# RAPPORT D'ENQUETE PUBLIQUE UNIQUE RELATIF AU PROJET D'AUTOROUTE FERROVIAIRE ATLANTIQUE TARNOS (40) ↔ DOURGES (62)

Enquête publique unique du lundi 5 mai 2014 au jeudi 5 juin 2014 inclus  
**3<sup>ème</sup> PARTIE : Evaluation du projet d'autoroute  
ferroviaire Atlantique soumis à enquête publique**

**SEPTEMBRE 2014**

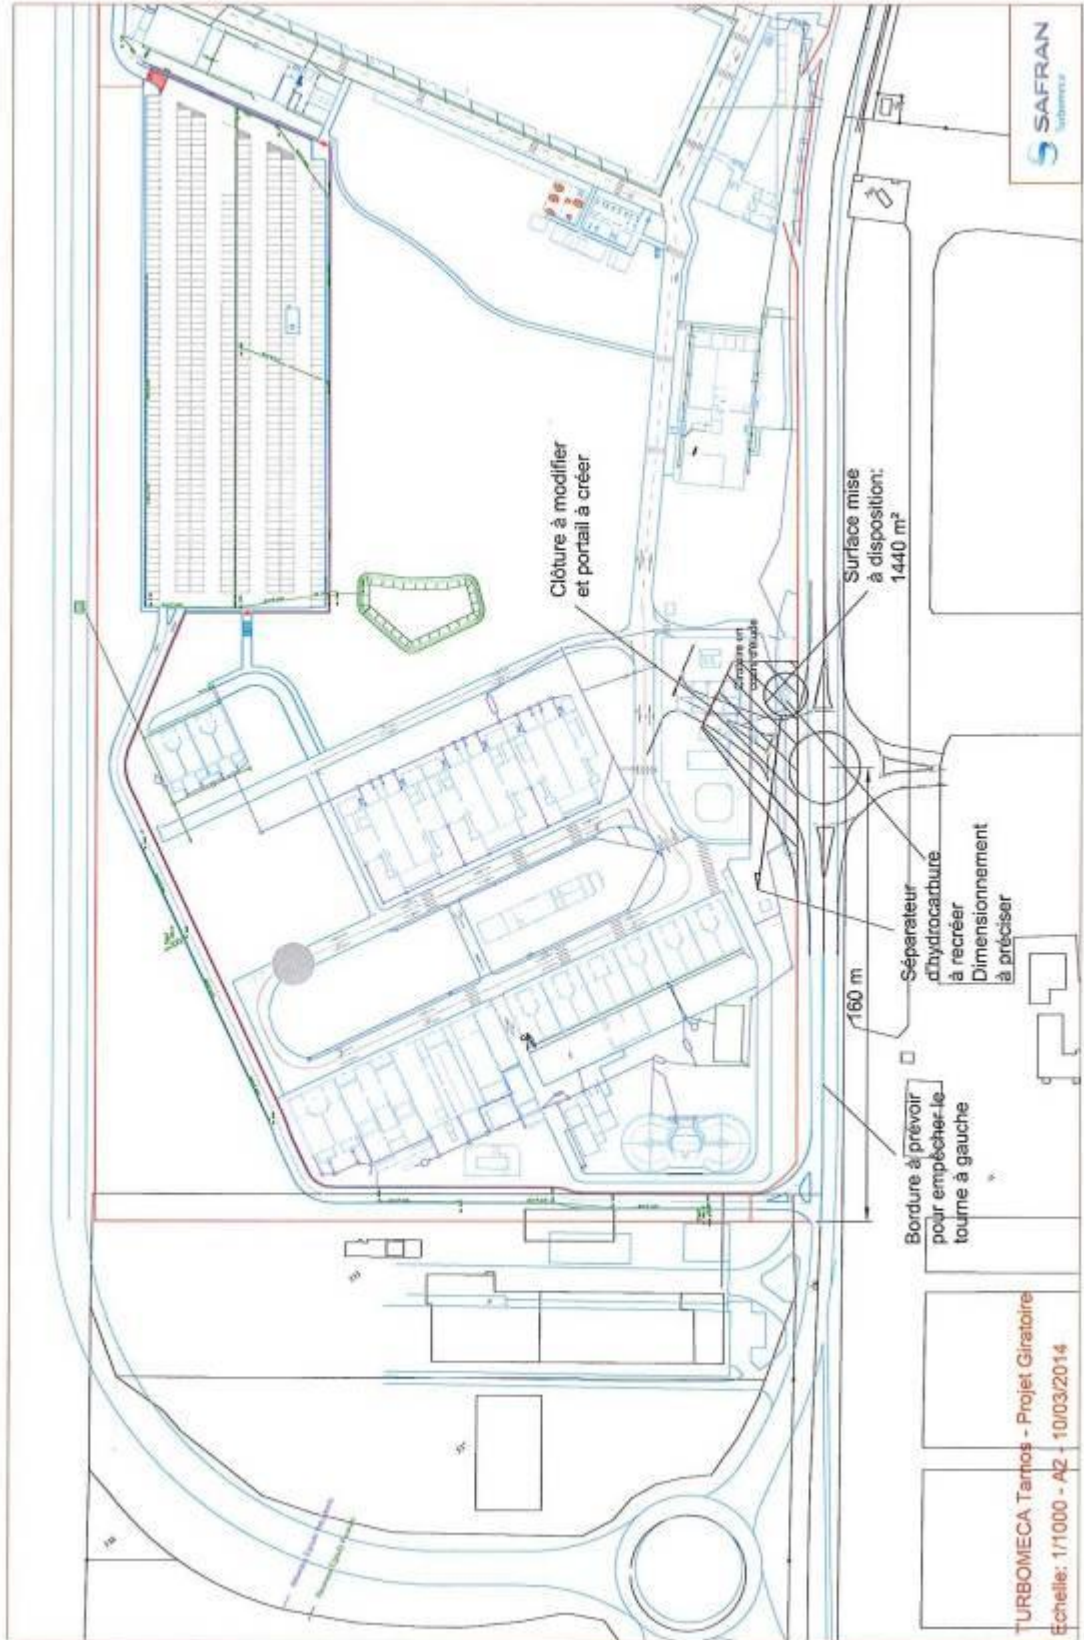
Suite à de précédents échanges entre nos collaborateurs, vous nous avez transmis en date du 04/03/14 un courriel « projet d'implantation » décrivant la nouvelle solution d'accès au terminal d'autoroute ferroviaire de Tarnos, que VIIA Atlantique souhaite présenter dans le dossier d'enquête publique.

Cette solution, consiste en la création d'un nouveau giratoire sur l'avenue du 1<sup>er</sup> mai, à environ 250 m au nord-est du giratoire de l'Industrie. Outre l'accès au terminal d'autoroute ferroviaire, le nouveau giratoire permettrait un accès logistique au site Turbomeca, notamment pour des véhicules de type « poids lourds ».

En complément de notre courrier (réf. C046.13-AP/SB du 16/12/2013), nous formulons notre accord sur le principe de cette solution concernant la création du rond-point (conf. PJ), dont les conditions d'étude et de réalisation (y compris les travaux impactant Turbomeca) à votre charge, devront être finalisées entre Turbomeca, le Conseil Général des Landes et VIIA Atlantique.

Les études devront notamment préciser la position exacte du giratoire, la position et l'orientation de l'amorce d'accès à Turbomeca, la nouvelle limite de propriété du site Turbomeca avec le domaine routier du Conseil Général, ou encore les modalités de rétablissement des aménagements impactés par les travaux (ex : clôtures du site, séparateur à hydrocarbure si impacté, dispositif anti-retournement entre les 2 ronds-points, etc.).

**Figure 13: principe de la chaussée réservoir. Stockage des eaux de pluie (préalablement traitées dans la chaussée avant infiltration dans la nappe)**

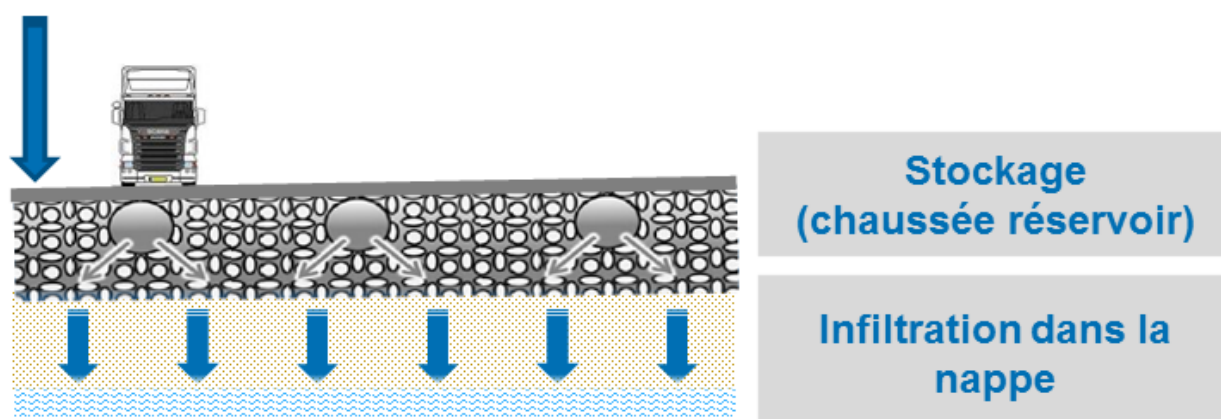
La commission d'enquête estime que l'implantation d'un terminal de transbordement sur le site de la société SETRADA, va modifier sensiblement les systèmes d'assainissement des deux plateformes exploitées par la SETRADA et VIIA Atlantique.

En conséquence, elle estime qu'un dossier décrivant les conditions de traitement des eaux pluviales et usées des deux plateformes, y compris le système de protection contre les incendies, doit être établi et transmis pour instruction au service chargé de la police de l'eau du département des Landes.

Plan de zonage - Avant mise en compatibilité

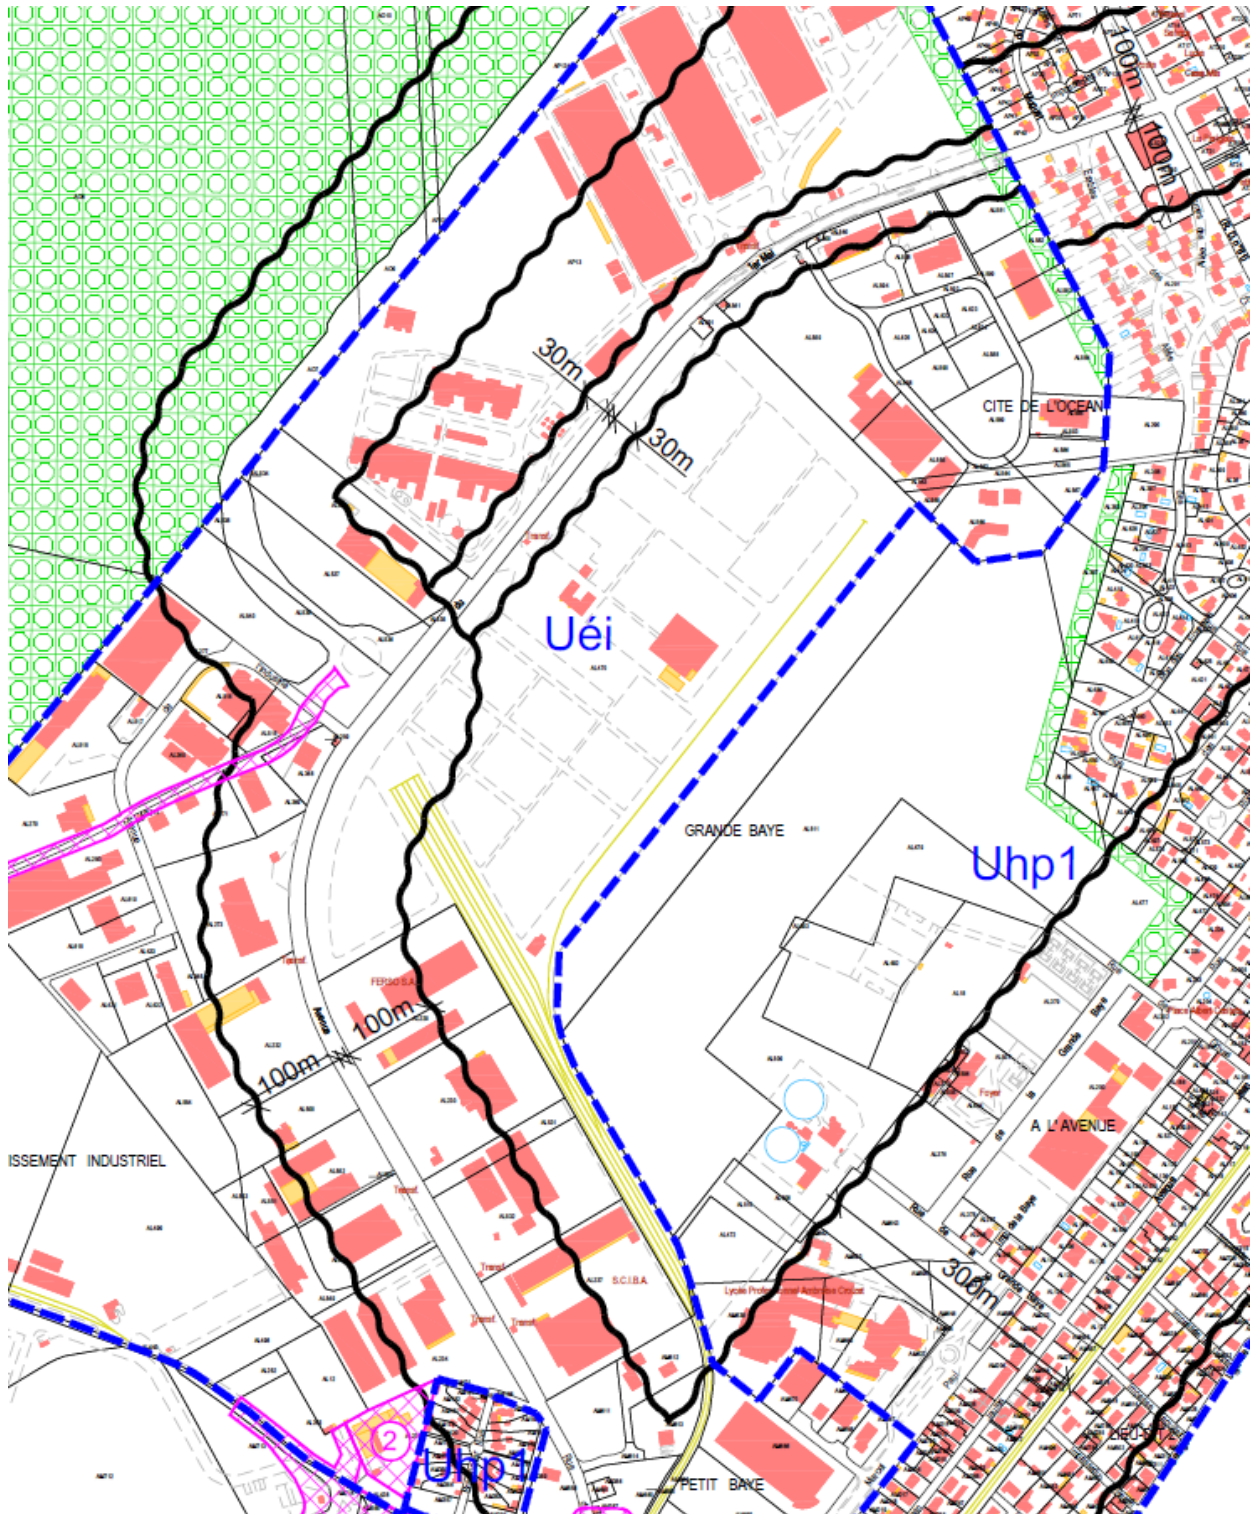
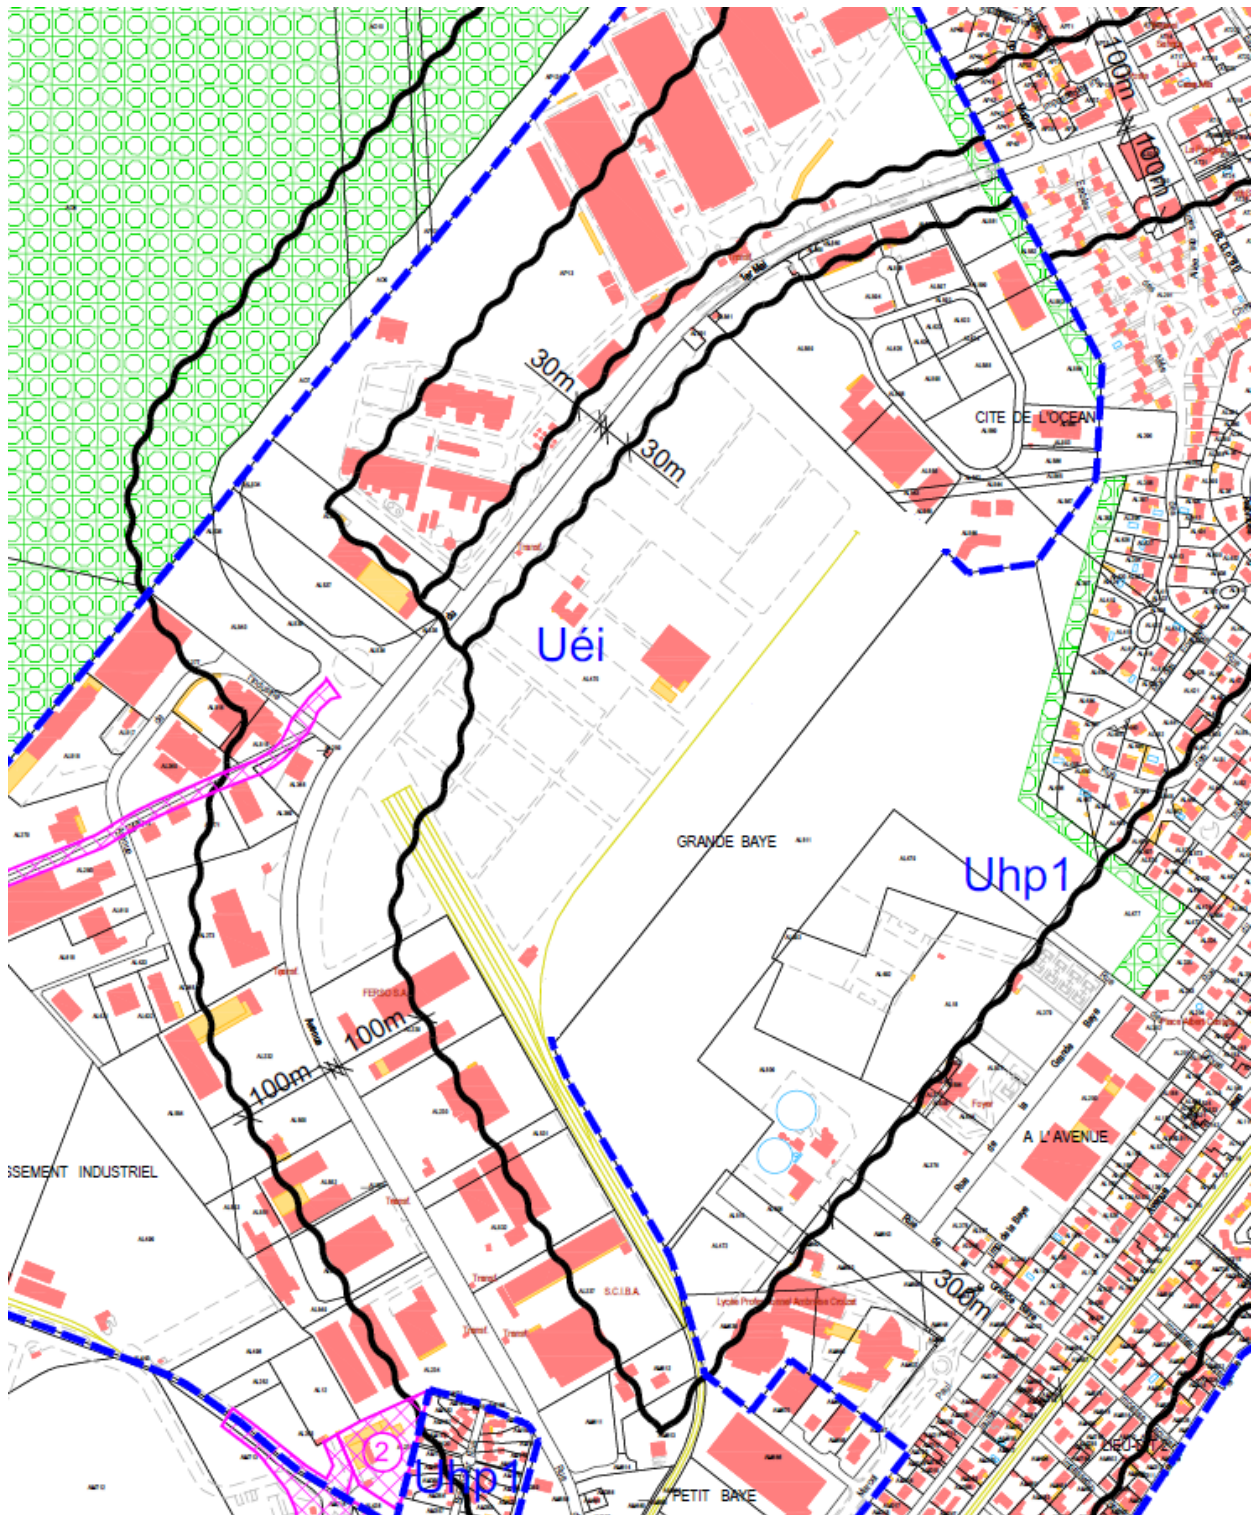
Le PLU de la commune de TARNOS classe en zone UHP1 (Zone Urbaine d'habitat Périphérique dense) 3,3 ha de terrain sur les dix nécessaires à l'implantation de

la plateforme de transbordement. Pour être compatible avec le PLU, le projet nécessite le classement de ces 3,3 hectares en zone Uéi (Secteur Urbain économique et industriel).

**La commission d'enquête estime que le principe de séparation entre la zone industrielle et la zone d'habitat doit être maintenu.**

**La mise en place d'un mur antibruit d'environ 900 mètres de long en limite de propriété, afin de protéger le quartier de la « Grande BAYE », permettra de conserver la séparation entre la zone d'habitat et la zone industrielle.**
